**INTERVENTORIA TÉCNICA, ADMINISTRATIVA, FINANCIERA, AMBIENTAL,
JURÍDICA Y SUPERVISIÓN TÉCNICA INDEPENDIENTE PARA LA CONSTRUCCIÓN
DEL CENTRO ADMINISTRATIVO MUNICIPAL DE ENVIGADO (CAM), EN
CUMPLIMIENTO AL CONVENIO INTERADMINISTRATIVO
ENV-09- 09-0926-21, ACTA DE EJECUCIÓN N°9**

INFORME No.23 SUPERVISIÓN TÉCNICA INDEPENDIENTE

MES DE ABRIL 2024

- **Anclajes Puentes Metálicos de Conexión embebido en la losa:**

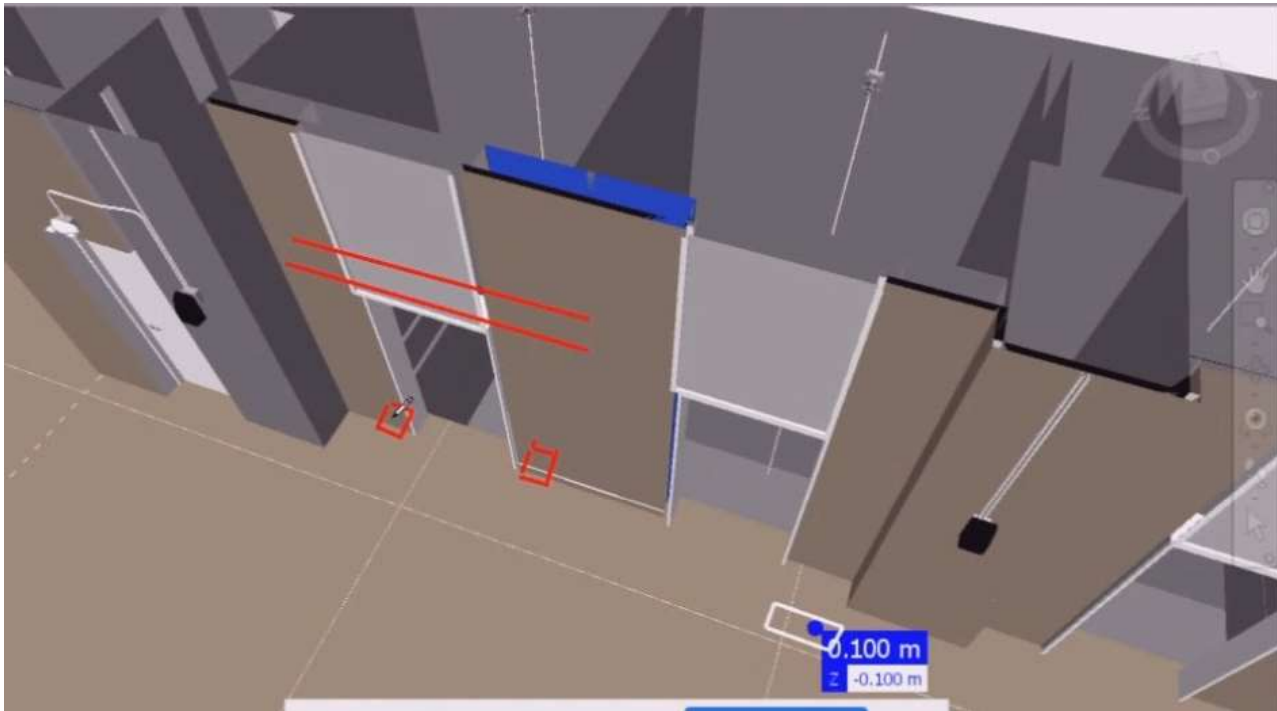
En comité de diseños del 16 de abril de 2024, se indicó desde la Supervisión técnica que, si bien, se dejaron embebidos los anclajes necesarios para apoyar la estructura metálica de los puentes durante los vaciados de concreto, es necesario que se revise la posición final de estos, ya que, por proceso constructivo, no fue posible ubicarlos exactamente donde se muestran en planos y por esta razón, es necesario que se evalúen cargas y ajustes apoyos de acuerdo a estas condiciones en campo.

El ingeniero Claudio Duque proveedor del constructor para la ejecución de los puentes metálicos, informó que es necesario que se evalúe esta condición por parte de los diseñadores, ya que esto da lugar al rediseño de las ménsulas en las que se apoyan los puentes, por tanto, es posible un ajuste en los detalles constructivos entregados hasta el momento.

También, reiteró la importancia de que los diseñadores ajusten el tamaño y calibre de los elementos metálicos verticales del puente, con el objetivo de aumentar masividad y de esta forma garantizar que, con una capa de pintura intumescente, se alcance la resistencia al fuego de dos horas exigida en el informe de seguridad humana y bomberos.

- **Muro foso de ascensores – Torre Norte:**

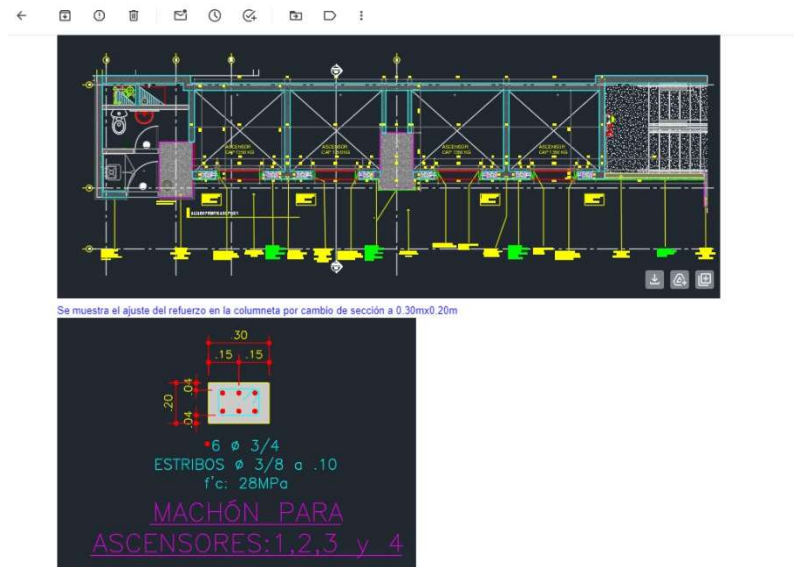
Desde obra; se informó que, al momento de revisar el planteamiento de viguetas y columnetas que deben ir embebidos en los muros perimetrales al foso del ascensor. Se puede evidenciar que al tener secciones de columnetas de 30X30 cm; estas quedarían por fuera de los muros que tienen un espesor efectivo de 20 cm.

Por esta razón, se les solicitó a los diseñadores del proyecto, revisar nuevamente desde la parte estructural y proponer elementos de concretos que queden embebidos en los muros. De esta forma, se garantizaría que no se tengan “machones” que puedan interferir con la circulación y estética de estos puntos fijos.

De acuerdo a lo anterior, mediante correo electrónico del 13 de marzo de 2024, coninsa indicó que las columnas de ascensores de 30x30 se ajustaron a 20x30 y el 10 de abril de 2024, se envió detalle estructural de las columnetas de 20 x 30.

- **Apoyo de Cortasoles – Torre Norte – Costado Occidental:**

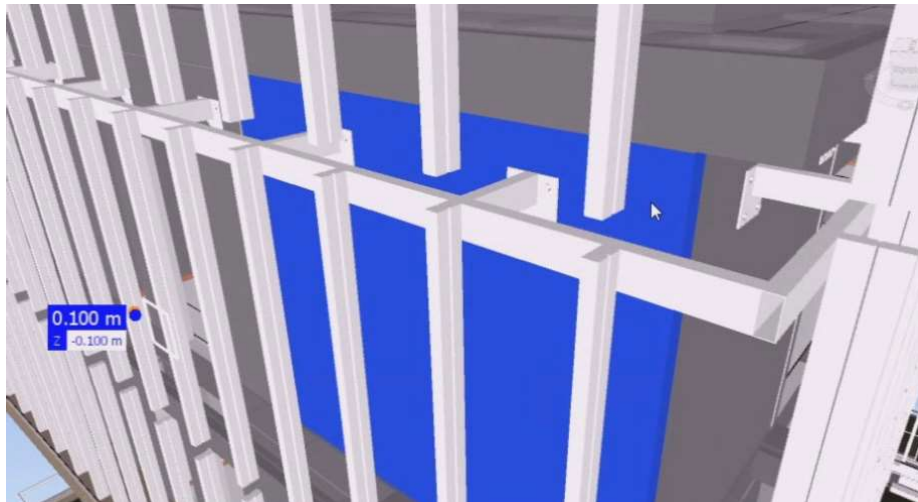
El contratista de obra, señala, que al momento de revisar el planteamiento de fijación de corta soles para la fachada occidental de Torre Norte; específicamente de Piso 13 a 14. Se pudo evidenciar que algunos elementos de la estructura para soportar los cortasoles; estarían apoyados sobre un muro de mampostería.

Por esta razón, se les pide a diseñadores revisar esta condición de apoyos o proponer elementos en concreto y de mayor resistencia, que garanticen el apoyo de los puntales que hacen parte de la estructura de fachada.

Continúa pendiente propuesta estructural y detalle constructivo de los elementos que sean necesarios para garantizar el adecuado apoyo de la fachada.

- **Lagrimales en concreto:**

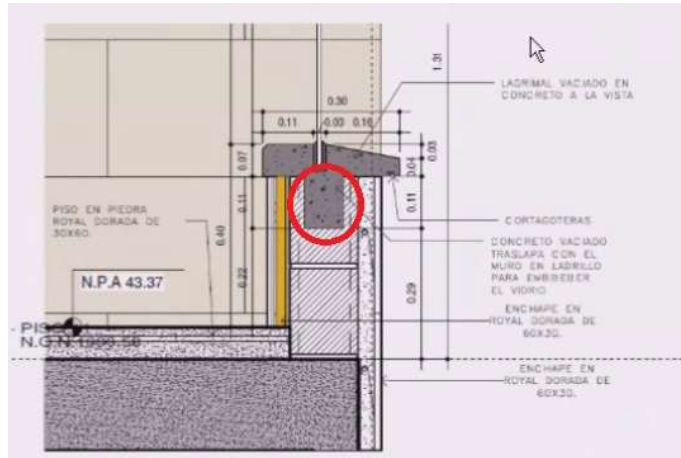
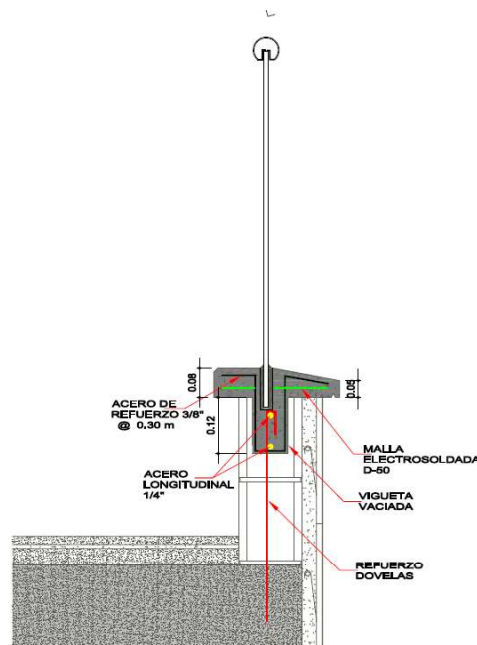
El arquitecto Jhon Edison Vélez, Bim manager del constructor mencionó que, revisando el detalle constructivo de los lagrimales en concreto que se deben construir en el proyecto. Se puede evidenciar que en el detalle está contemplado una llave que estaría embebida en el muro. Sin embargo, no se ve claro el funcionamiento real de estas llaves, teniendo en cuenta que, el refuerzo de dovelas y el refuerzo de lagrimales; estarán conectados y, por tanto, se garantizará transferencia de esfuerzos entre muro y lagrimal.

Por esta razón, el arquitecto Juan Carlos, informó que, no es necesario y recomendó no construir estas llaves al momento de vaciar los lagrimales en cada uno de los pisos del proyecto.

En revisión realizada se indicó al constructor que se debe realizar la llave en el lagrimal teniendo en cuenta que en dicho lagrimal se encuentra empotrado el pasamanos en vidrio. Dicho detalle fue aprobado por el arquitecto diseñador.

- **Edificio de conexión:**

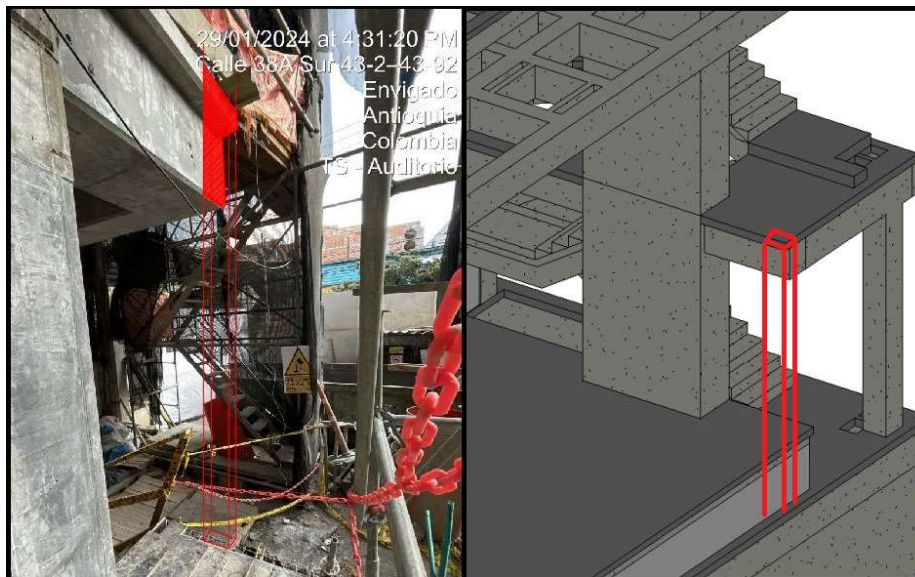
En el comité de diseños realizado el día 16 de enero de 2024, se informó a Coninsa que en la conexión del bloque con la alcaldía existente está pendiente el diseño de la losa en la zona de acceso. El arquitecto indicó que este espacio está pendiente de diseñar hasta tanto se tenga levantado el espacio con la ubicación real.

Dicho levantamiento fue enviado a Coninsa el 05 de febrero de 2024, sin embargo, el 20 de marzo de 2024 el estructural del proyecto solicitó la siguiente información

1. En el edificio existente geometría de los elementos estructurales para revisar la conexión en esa zona, ¿si se tiene viga o nervio de borde, que geometría tiene.?
2. Fotografías de la zona existente (acabado en edificio existente, tamaño de vigas, nervios, loseta en la zona de conexión, características de la fachada, cielos).
3. Como la conexión es en los pisos 1, 2 y 3, por favor nos aclaran los niveles de la estructura existente con respecto al edificio de transición, en cada uno de los pisos.

El 15 de abril de 2024, se envió plano de autocad al diseñador del levantamiento de la alcaldía existente en la zona de conexión con el nuevo CAM. La inspección no permitió validar anchos de vigas e identificar otros elementos, ya que los cielos rasos y acabados esconden la estructura.

Respecto al diseño de la losa de conexión con el edificio existente de la alcaldía, se indicó al diseñador que debido a la poca información que se tiene, se debe hacer el diseño con lo que se tiene en este momento

- **Colisión de estructura metálica teatro de muro sobre el “Eje H14”.**

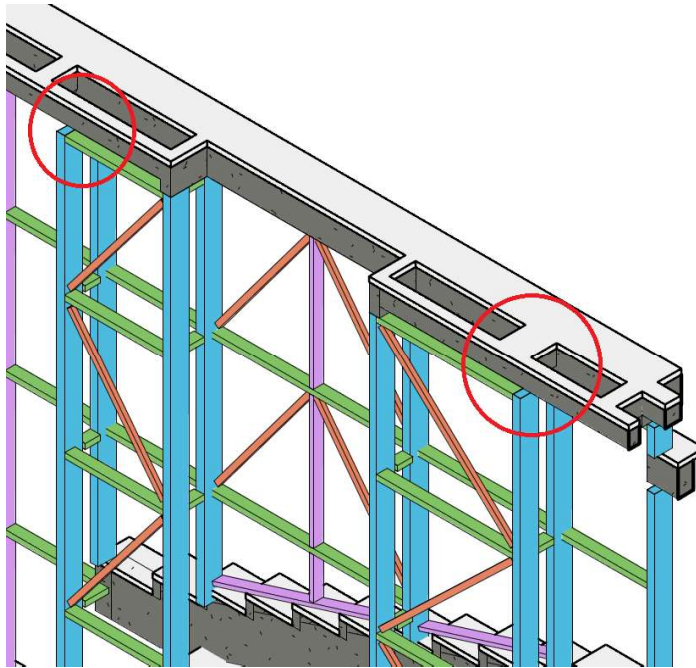
Durante el comité de diseños realizado el día 30 de enero de 2024 en las oficinas de e+ ingeniería, por parte del Consorcio CAM 2022 se informó a los diseñadores que, al momento de realizar la instalación de la columna metálica que conforma el muro lateral del “Eje H” para el cerramiento del Auditorio; se pudo evidenciar, que esta columna se intercepta con la viga de concreto “V2-14”.

Se revisó esta condición con los diseñadores; se definió que es necesario ajustar y realizar los cambios necesarios en la columna metálica. Es decir, no se puede realizar ningún ajuste a los elementos de concreto en ese borde, ya que es una viga principal y se encuentra en voladizo.

Por esta razón, en obra por medio del proveedor de la estructura metálica (ESMETALCO), propuso instalar la columna metálica en dos tramos y anclar este elemento con platinas, en la viga de concreto intermedia con la que se intersecta. La propuesta resultante se compartió a Coninsa el 16 de febrero de 2024.

En correo electrónico del 10 de abril de 2024, Coninsa envió el visto bueno de la propuesta enviada por Esmetalco para su construcción.

- **Estructura metálica eje G (teatro)**

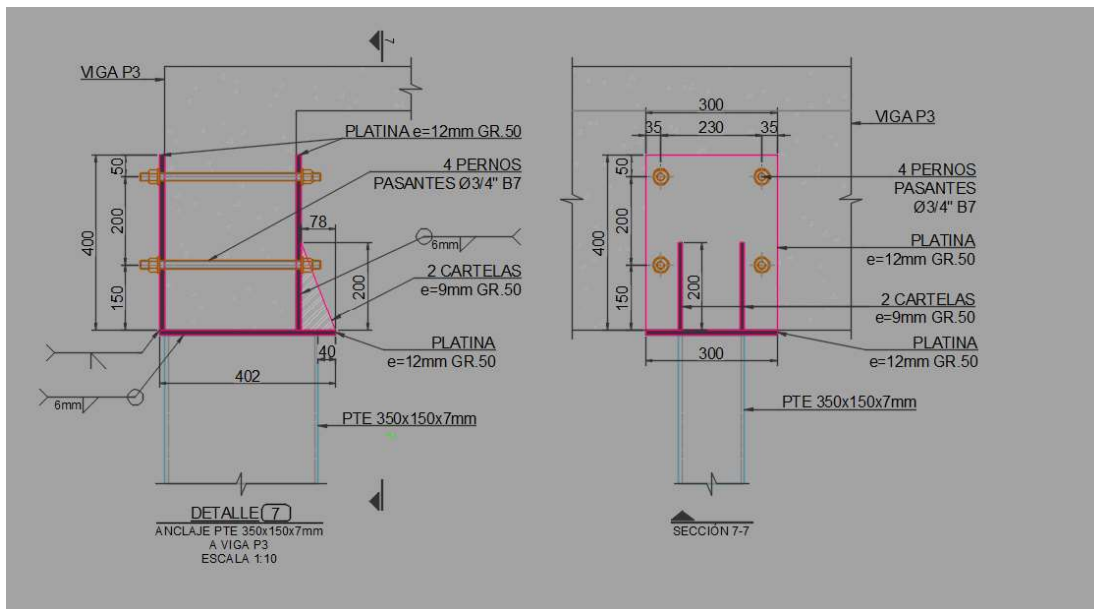
Teniendo en cuenta que se está finalizando la instalación de estructura metálica para muros perimetrales del Auditorio. En el área de buitrones paralelos al “eje 5” y sobre el “eje 5” del proyecto, se presentó la siguiente condición (ver imagen):

Se indicó a los diseñadores que en diseños el apoyo de la estructura metálica no está alineado con la viga de concreto de Piso 3, por esta razón, no fue posible garantizar fijación superior por medio de platinas y pernos.

Mediante correo electrónico del 12 de abril de 2024, el diseñador indicó que los elementos de fachada sí requieren apoyo y anclaje en viga superior e informó que se puede emplear el detalle detalle 7 del plano, simplemente el fabricante deber ajustar el detalle a las medidas reales en campo. La pestaña se generaría entonces hacia el exterior de la fachada.

- RCI
 - Revisión diseño RCI bomberos.

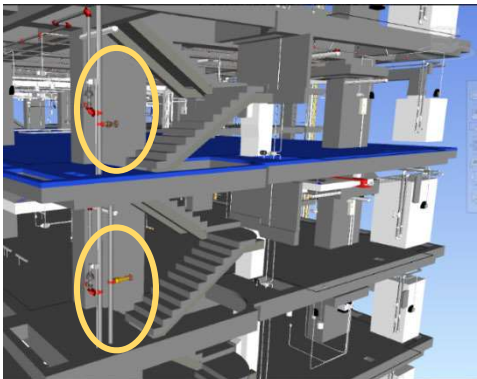
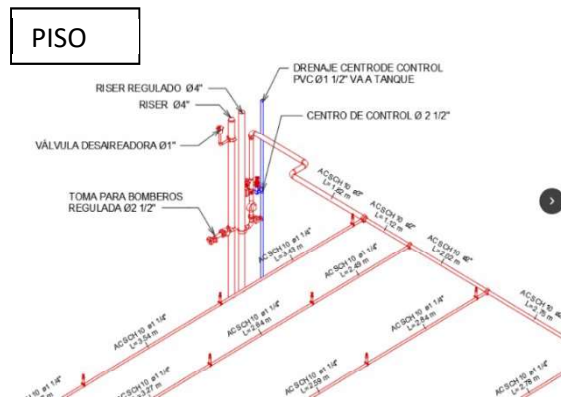
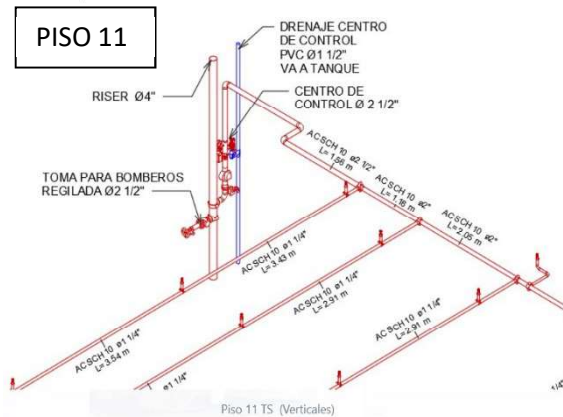
Se recibió por parte de bomberos el 08 de noviembre de 2023 informe correspondiente a la revisión de los diseños del proyecto Centro Administrativo Municipal,

Dicho informe se remitió a Coninsa quien dió respuesta el 21 de noviembre de 2023, información que fue remitida a Desur el 30 de noviembre de 2023 para su respectivo trámite a la entidad respectiva.
